Nota beantwoording zienswijzen en Staat van wijzigingen

Ontwerpbestemmingsplan Spuifront Oud-Beijerland

5 november 2019

Uitsnede blz. 96 gebiedsprofiel Hoeksche Waard (bron: provincie Zuid-Holland)

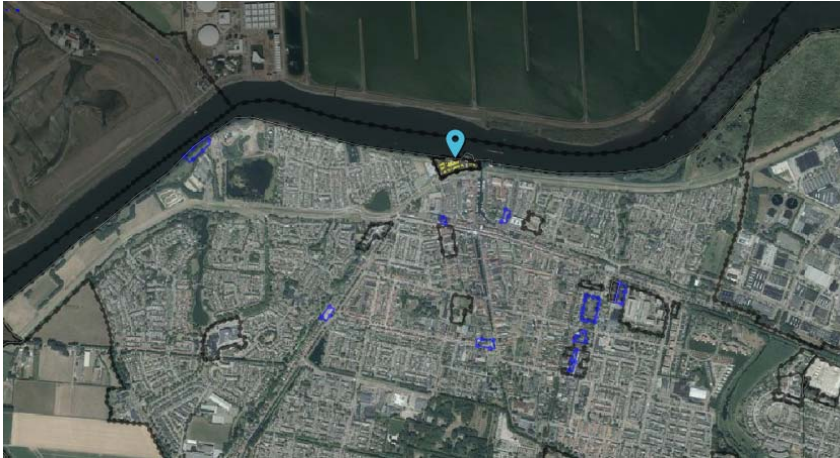
De locatie heeft in het gebiedsprofiel van de provincie Zuid-Holland de aanduiding 'buitendijks natuurgebied'. Het gebiedsprofiel geeft een omschrijving van deze gebieden. Indiener verwijst naar appendix A die bij de zienswijze is gevoegd. Het ontwerpbestemmingsplan voldoet niet aan deze omschrijving en bevat ook geen toetsing.

De locatie is een voormalige bedrijfslocatie en is in het gebiedsprofiel daarom ook niet aangemerkt als 'buitendijks natuurgebied' zoals indiener stelt. Uit kaartmateriaal op bladzijde 38 en 96 van het gebiedsprofiel blijkt dat de locatie ook niet is aangemerkt als natuurrecreatie (groen) of recreatiegebied (rood) zoals in de afbeelding is te zien. De tekst van Appendix A gaat over recreatiegebieden en is niet van toepassing op onderhavige locatie. Er is dan ook geen strijd met het gebiedsprofiel.

Maximaal aantal lagen (bron: beeldkwaliteitsplan Spuifront).

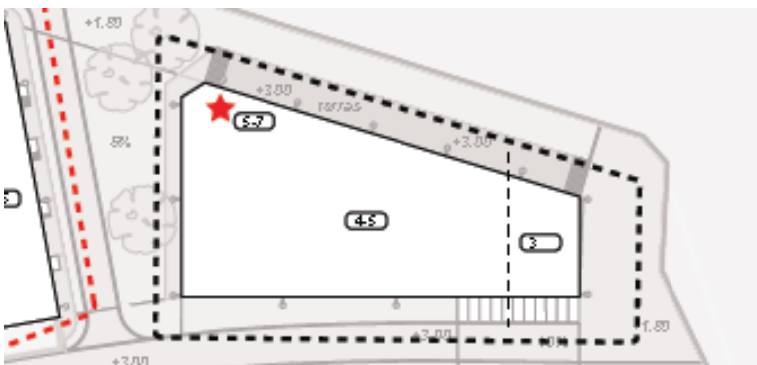
Indiener heeft ca 13 jaar geleden een vergunning ontvangen voor het aanbrengen van een raam in de zijgevel van de woning. Dit raam biedt uitzicht op de rivier het Spui. Met de beoogde ontwikkeling wordt dit uitzicht teniet gedaan.

Indiener heeft in het voortraject meegedacht en verzocht om terraswoningen te realiseren. Uit het ontwerpbestemmingsplan blijkt in zijn zichtveld hoogbouw te zijn voorzien. Indiener verzoekt de gemeenteraad om rekening te houden met de reeds bestaande woningen zodat uitzicht op de rivier behouden blijft. Bijvoorbeeld door minder hoge woningen te realiseren. De nu in het midden van het bouwplan voorziene lagere woningen zouden daartoe naar voren gehaald kunnen worden. De beoogde nieuwe ontwikkeling leidt naar verwachting tot vermindering van de waarde van het onroerend goed van indiener. Indiener behoudt zich het recht voor om na het onherroepelijk worden van het plan eventueel een verzoek om tegemoetkoming in de schade in te dienen.

De maximale bouwhoogte is naar aanleiding van eerdere inspraak verlaagd. Het ontwerpbestemmingsplan en het beeldkwaliteitsplan zijn hier op aangepast.

De hoogte van het gebouw op de kop (havenzijde) was in het concept 3-4 lagen, en is nu gesteld op maximaal drie lagen (of twee lagen met een kap) om zo beter aan te sluiten op de bebouwing van het Havenkwartier (en het zicht vanaf de Havendam). Hierachter aansluitend kan hoger gebouwd worden met de pandsgewijze differentiatie in het achterhoofd. Vandaar de mogelijke sprong van een laag. In het concept was sprake van 4-6 lagen. Mede naar aanleiding van de inspraak is deze bouwhoogte gesteld op 4-5 lagen wat vergelijkbaar is met de bestaande bebouwing op de kop van de Oostkade met de Spuidijk. Het accent op de hoek aan het Spui blijft gelijk en mag naar 5-7 lagen. Een verdere aanpassing is ruimtelijk niet gewenst op deze locatie.
